Meie 18.09.2025 nr 7.2-2/25/19546-5

Uusvaaksi ja Ojakalda kinnistute detailplaneeringust

Olete esitanud Transpordiametile kooskõlastamise eelseks koostöö tegemiseks ja arvamuse avaldamiseks Harju maakonnas Kiili vallas Lähtse külas Uusvaaksi ja Ojakalda kinnistute detailplaneeringu (katastritunnused vastavalt 30401:003:0423, 30401:001:2409 edaspidi *planeering*) liikluslahenduse ning kraavide ja truupeide vooluhulga arvutuse.

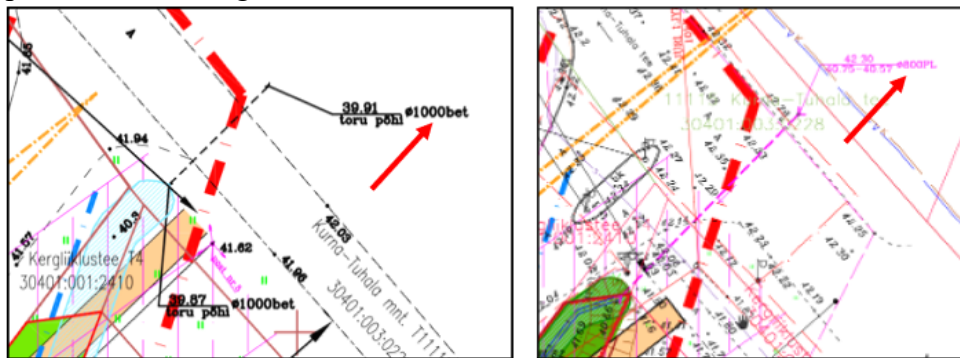
1. Lõigetes A-A ja B-B välja toodud tehnoõrgud on vastuolus põhijoonisel näidatud tehnoõrkudega. Nimetatud joonisel on näidatud -SK2- planeeritud survekanalisatsioon. Mõlemal lõikel -K1- planeeritud iseveolnekanalisatsioon. Palume ühtlustada omavahel joonis ja lõiked. Korrigeerida vastavalt tingmärkides näidatud kirjeldusi (puudub -K1- selgitus).

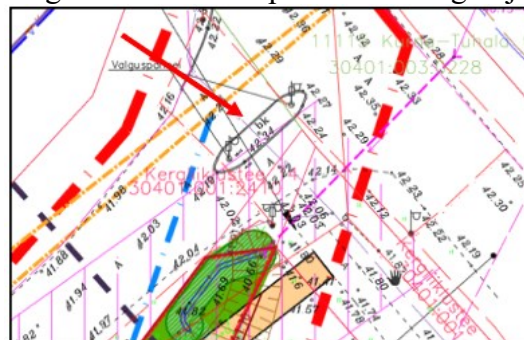
2. Põhijooniselt tehnovõrkudega ei selgu, kas tegemist uue või olemasoleva truubiga. Eelmises versioonis on näidatud 1000 mm (bet) trüüp, uuel 800 mm (PL). Tingmärkides puudub vastav selgitus.

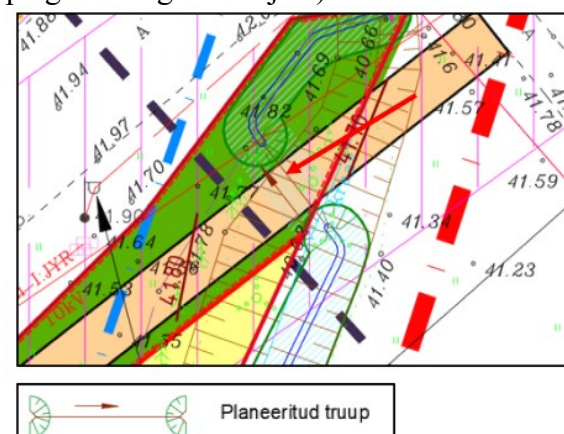
3. Riigiteede ristmikul puudub ülekäiguraja teekatte markeering.

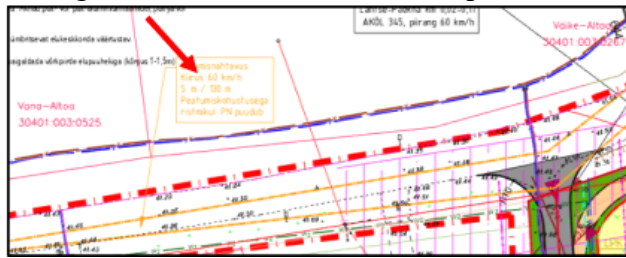
5. Planeeritud kergliiklustee on kavandatud Ojakalda kinnistut (katastritunnus 30401:001:2409) ümbritseva piirdeaia peale, samuti riigitee äärsete õhuliini postide peale. Planeeringualale kavandatud kergliiklustee laius erineb.

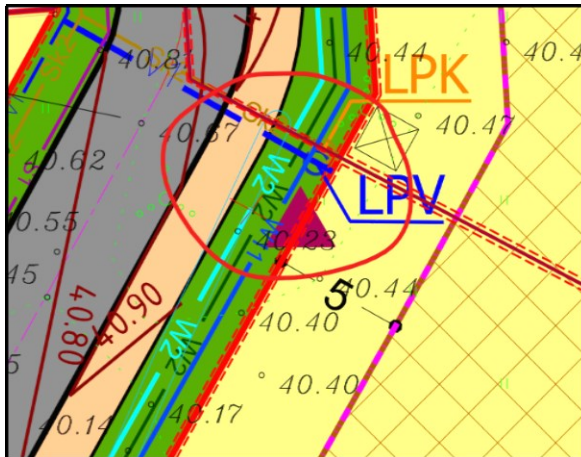
9. Korrigeerida nähtavuskolmnurkade parameetreid.

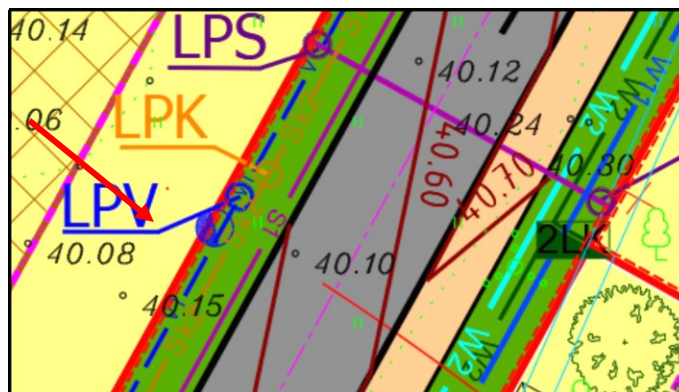
10. Kergliiklustee ja tehnovõrgud on planeeritud olemasolevasse kraavi. Palun täpsustada, kas kraav on kavandatud likvideerida.

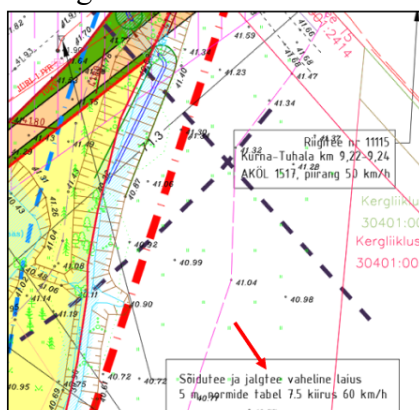
12. Lisaks puudub (ei tuvastanud) tingmärkide loetelus viidatud puurkaevu koos hooldusalaga.

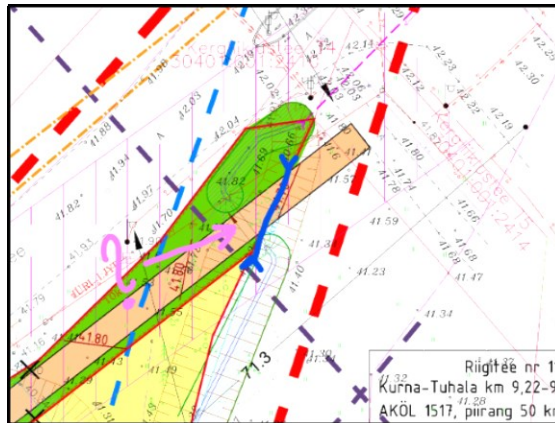
13. Täpsustada sõidutee ja jalgte vahelist kaugust võttes aluseks normide lisa 1 tabel 41. Korrigeeride viites olevat infot.

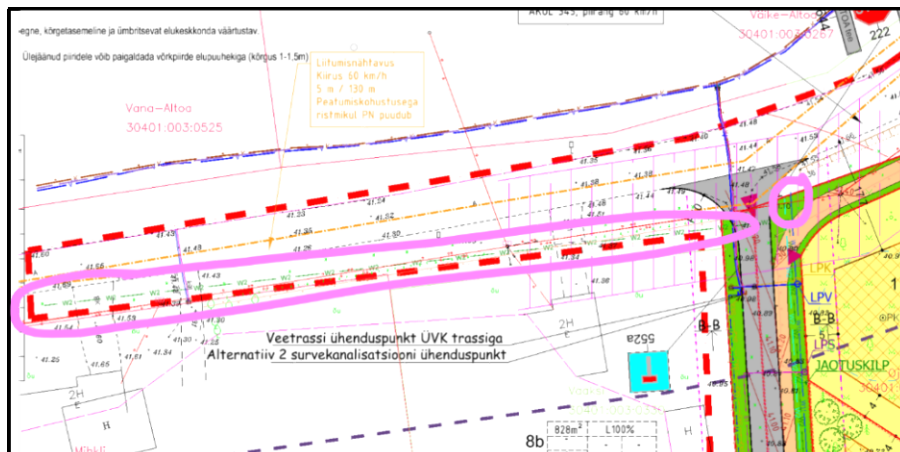
14. Palume korrigeerida truubi paiknemist ja asetada truup olemasoleva kraavi joonele (sinine kontuur). Lisaks palume kontrollida planeeritava truubi voolusuuna pruuni noolt (hetkel tundub vale suund, roosa kontuur). Asendiplaanil kajastada kraavi ja truupide voolusuunad. Palume seletuskirjas kajastada, et kraavide läbilaskvus peab olema tagatud.
